**Oggetto:** osservazioni inerenti lo studio di impatto ambientale e la domanda di autorizzazione integrata ambientale “*dell'impianto di recupero di energia da incenerimento di rifiuti non pericolosi in località Case Passerini nel Comune di Sesto Fiorentino (FI)*” presentati il 17.04.2013 dalla società Q.tHermo.

Le note che seguono contengono osservazioni alla istanza presentata il 17.04.2013 dalla società Q.thermo ed in particolare per quanto riguarda la procedura di valutazione di impatto ambientale e la domanda di autorizzazione integrata ambientale ai sensi e per gli effetti della partecipazione del pubblico come previsto dal Dlgs 152/06, parte seconda, titolo I e titolo IIIbis.

Le note vengono presentate a nome e per conto delle seguenti associazioni : Coordinamento dei Comitati Toscana Centro, WWF Toscana, Medicina Democratica Onlus, Italia Nostra.

**Figura 45– Distribuzione classi di velocità del vento - confronto CALMET ARPAT 2007-2008, Stazione di Peretola e CALMET 2007-2011**

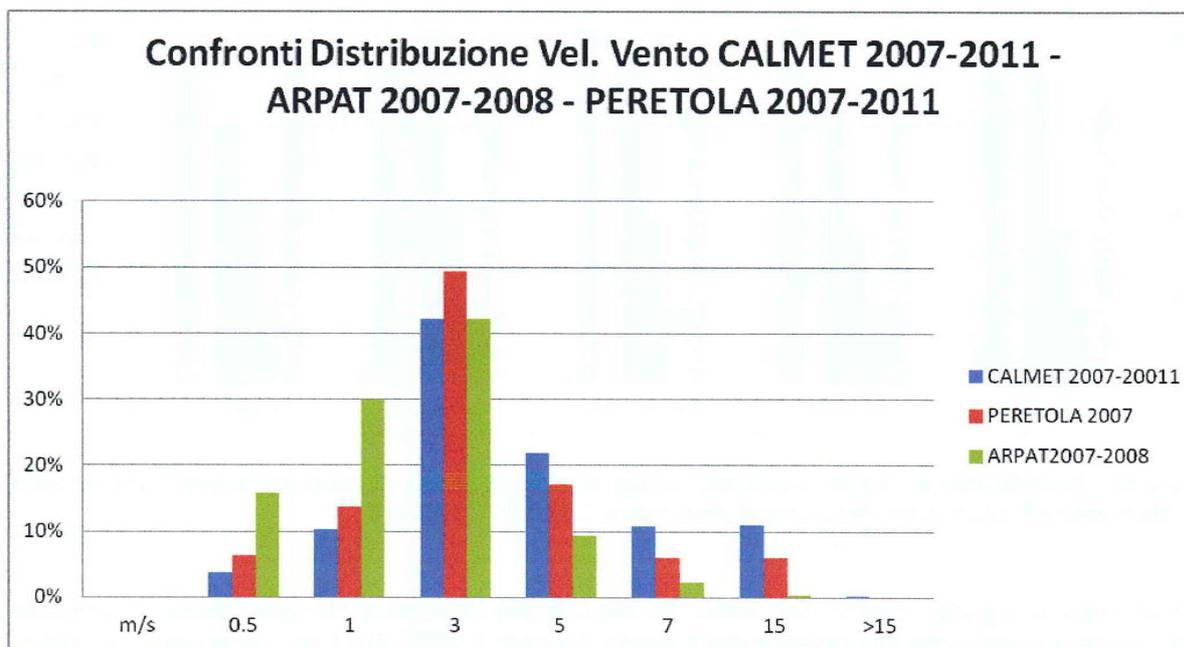
Si confronti la figura 14 (fonte di partenza per la raccolta dei dati) e la figura 39 che riporta i dati di input adottati e utilizzati per la modellizzazione (CALMET 2007-2011). Anche visivamente le differenze nelle classi a minore velocità sono evidenti (e sintetizzate dagli estensori nella figura 45 che si riporta sotto), meno del 5 % nel caso del dataset adottato (CALMET 2007-2011), intorno al 15 % nel caso dei dati disponibili di ARPAT 2007-2008.

Figura 46– Rose dei venti - confronto CALMET ARPAT 2007-2008, Stazione di Peretola e CALMET 2007-2011

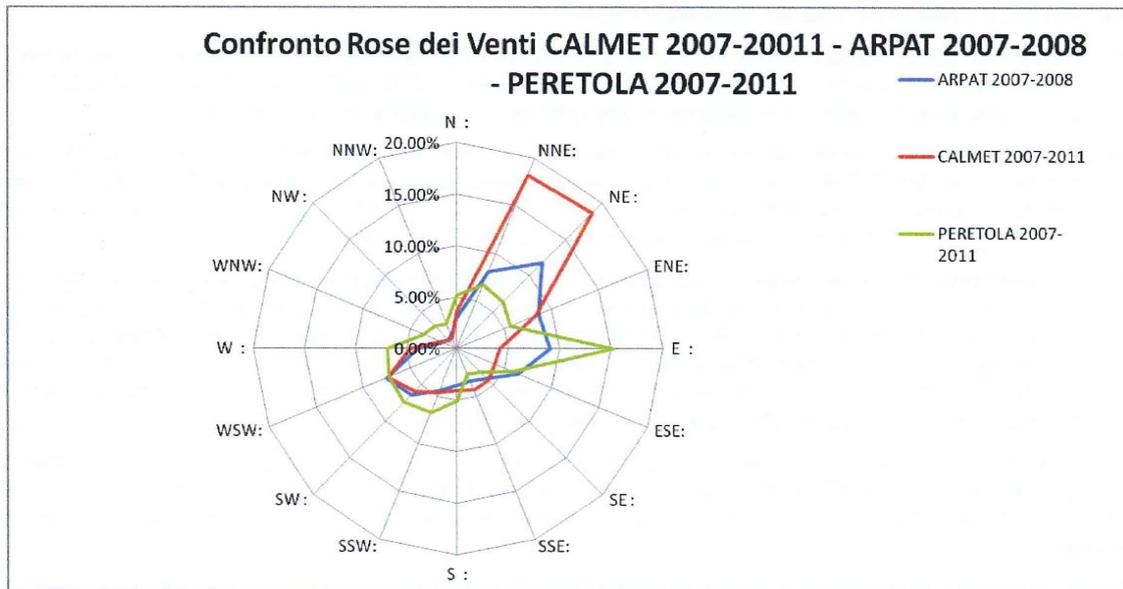
Analoghe considerazioni (presenza di differenze significative) possono essere notate nelle direzioni dei venti, mentre ARPA CALMET evidenzia anche una componente da Est (ancor più accentuata nel caso dei dati dalla stazione di Peretola , v. figura 19) l’input utilizzato per il modello è quello risultante dalle figure 34 e 35 ovvero una prevalenza da NNE e NE.

Si confronti – per esempio – la figura 19 con la figura 38, analoghe differenze possono essere visualizzate confrontando la figura 38 (e quelle da 34 a 37) con le figure 11, 12 e 22 e sintetizzati dagli estensori nella figura 46 che si riporta per comodità.

Figura 13 Distribuzione classi di stabilità Modello CALMET ARPAT 2007-2008

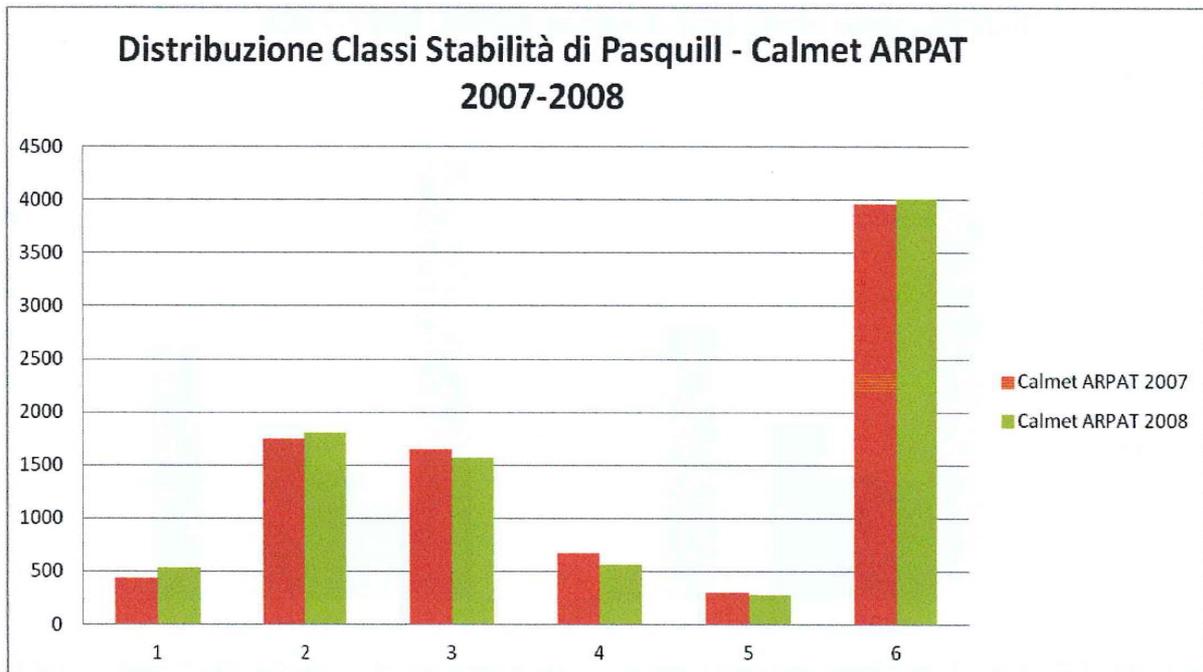
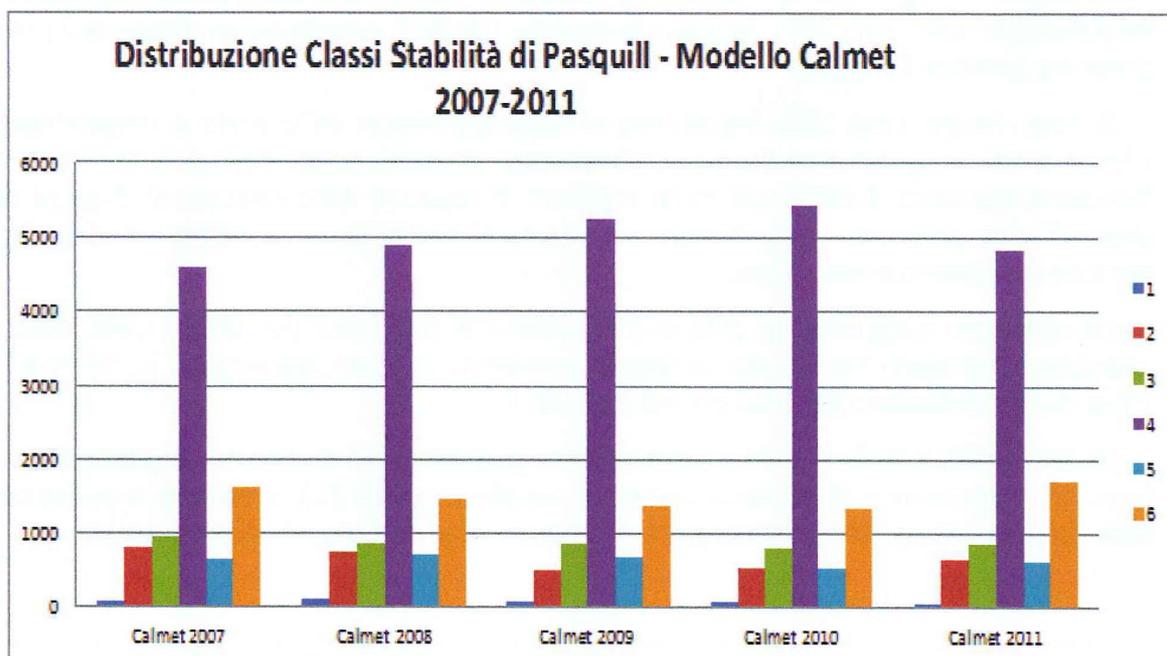
Anche la distribuzione delle classi di stabilità presenta differenze significative come è possibile vedere confrontando la figura 13 e la figura 40 (in particolare per le classi 4 e 6).

Figura 47- Distribuzione numero ore/anno classi di altezza strato di rimescolamento (m) - confronto CALMET ARPAT 2007-2008, Stazione di Peretola e CALMET 2007-208

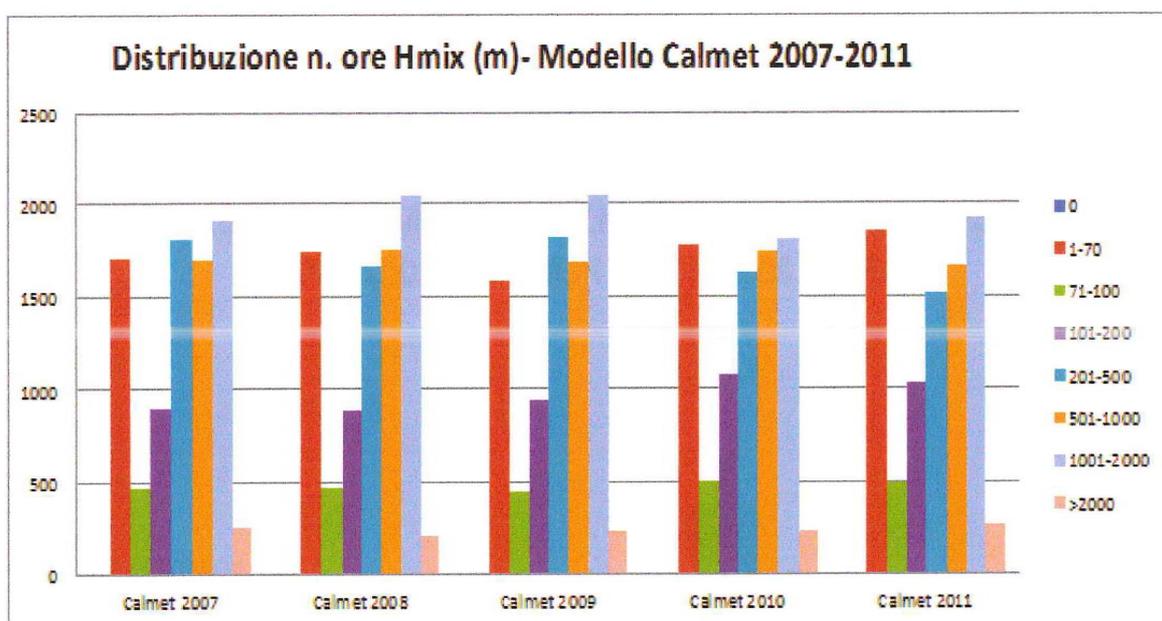
Altrettanto significative le differenze nella distribuzione annua delle altezze di rimescolamento (inversione termica) in particolare per i valori da 500 metri ed oltre, si confronti le figure 15 e 41 (sintetizzate dagli estensori nella figura 47 che si riporta per comodità), tenendo conto che la classe inferiore (70 metri) è pari alla altezza del camino e quindi verrebbe sempre “bucata” spostando le ipotesi su valori tali da favorire il “galleggiamento” (lifting) dell'emissione sopra questa quota e quindi l'allontanamento del punto di ricaduta.

Le differenze fin qui segnalate rendono discutibili i risultati del dataset meteorologico scelto in termini di rappresentatività delle condizioni rispetto ai dati disponibili:

**Figura 57– Andamento orario dell'altezza dello strato di rimescolamento e della quota di galleggiamento del pennacchio anno 2011 - modello CALMET 2007-2011**

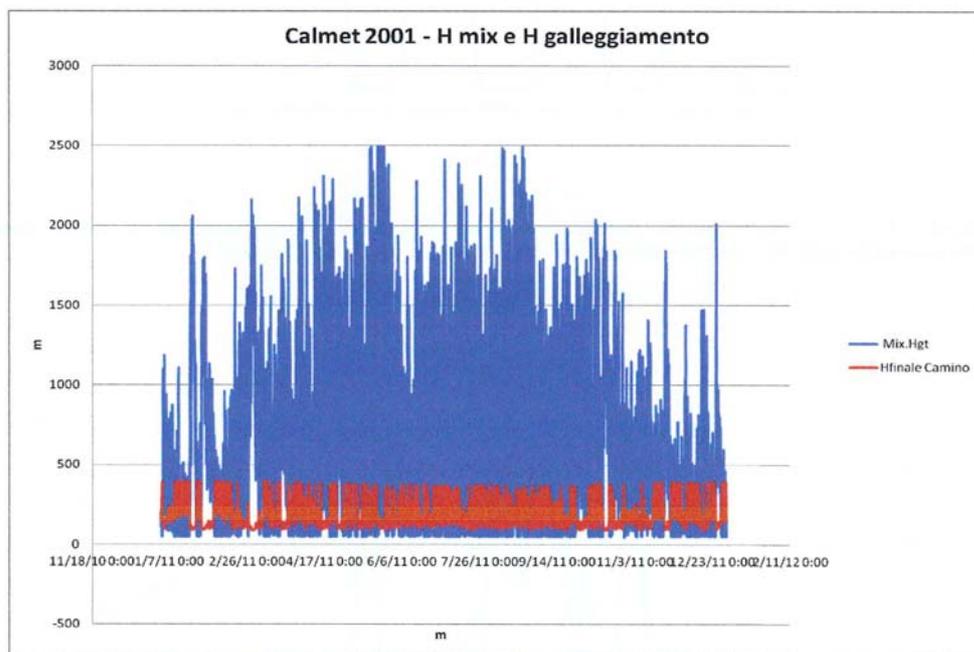
Valori diversi vengono invece proposti nella figura 57 che si riporta sotto.

Si rileva come in generale l'altezza dello strato di rimescolamento sia durante le ore centrali della giornata sia sempre superiore all'altezza di galleggiamento del pennacchio, tuttavia per il 2011 si registrano per 3.232 ore condizioni per cui l'altezza dello strato di rimescolamento risulta inferiore alla quota di galleggiamento del pennacchio.

Figura 60– Andamento concentrazione PM10 massima oraria rilevata presso i recettori - modello CALMET 2007-2011

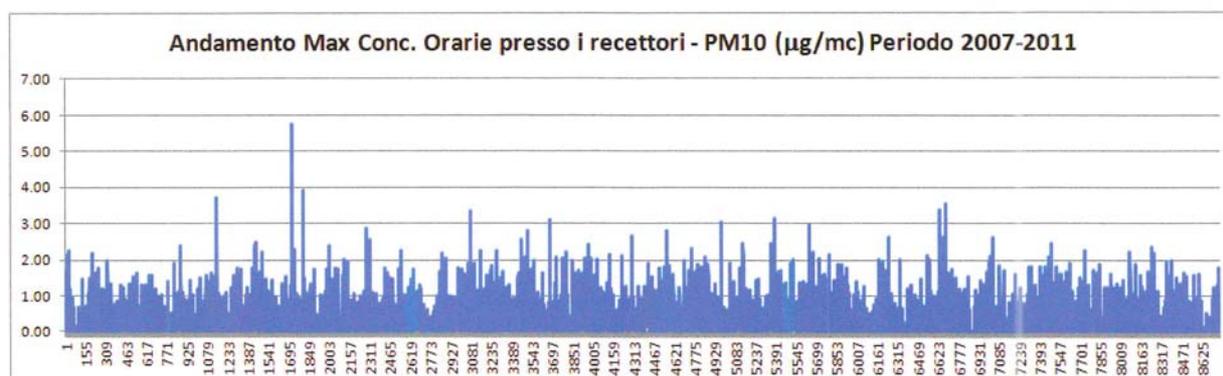
I valori di PM10 visibili nel grafico di figura 60, invece, appaiono anomali rispetto a quelli riportati nella tabella 14, ove si indica un valore 90° percentile (massimo media 24 ore) intorno a 0,175 microg/mc, mentre nella figura 60 quasi tutti i valori sarebbero nella fascia tra 1 e 2 microg/mc con molti valori oltre i 2 e diversi oltre i 4 microg/mc ovvero almeno un ordine di grandezza superiori a quelli indicati nella tabella 14.

Figura 61– Andamento concentrazione NOx massima oraria rilevata presso i recettori - modello CALMET 2007-2011

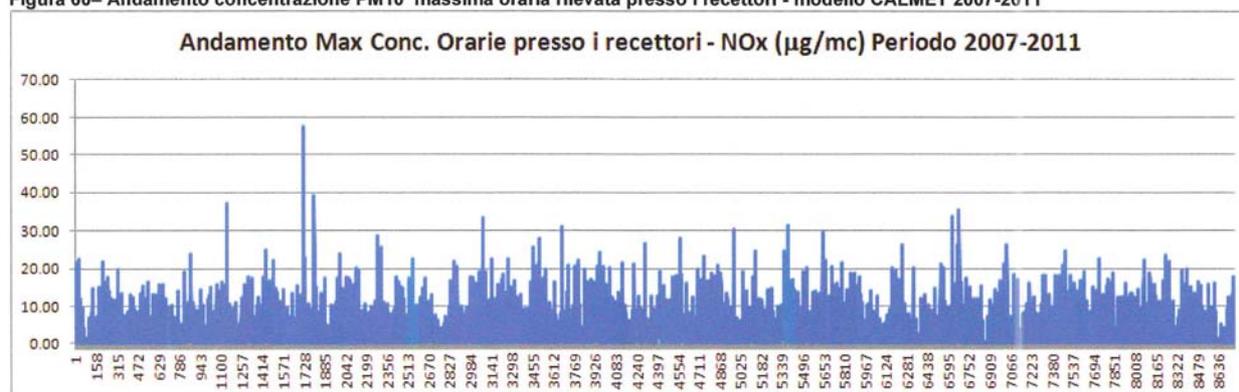
Considerazioni analoghe possono essere fatte considerando le figure successive relative al recettore considerato a Sesto Fiorentino e, in misura minore per il recettore Pertola e Campi Bisenzio.

Figura 9 – Stralcio della tavola 3 del progetto preliminare Boschi della Piana

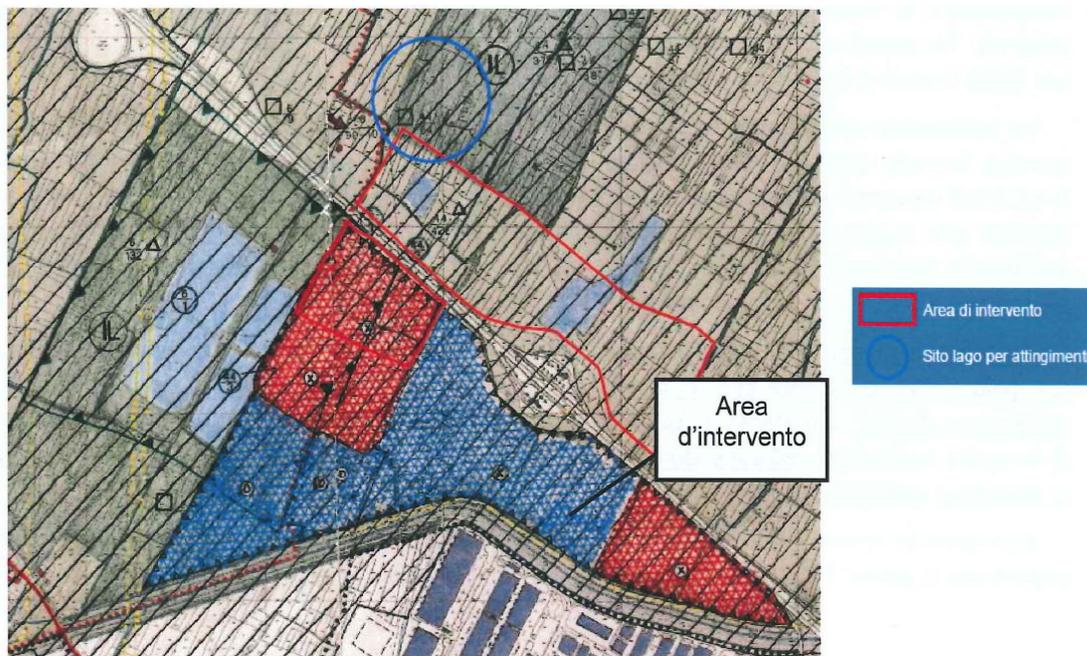
Che questa non sia mai stata la funzione reale del "boschetto" risulta evidente anche dalla sua localizzazione, ricordata nello SIA (v. sotto).

E' sufficiente confrontare tale indicazione con le mappe di ricaduta stimate nello SIA (se ne riporta una nella pagina seguente) contenute nell'elaborato SIA 4.1 per verificare che la posizione non combacia con le aree individuate di massima ricaduta.

Non è difficile individuare che l'area prescelta per la realizzazione del "bosco" non è nella direzione della massima ricaduta, il ruolo che potrà avere il bosco (tutto da verificare e di cui gli estensori dello SIA; per quanto sopra detto, non si peritano neppure di tentare di quantificare) sarà nei confronti di parzialissimo schermo visivo e parziale "assorbitore" di inquinanti provenienti dal tracciato autostradale).
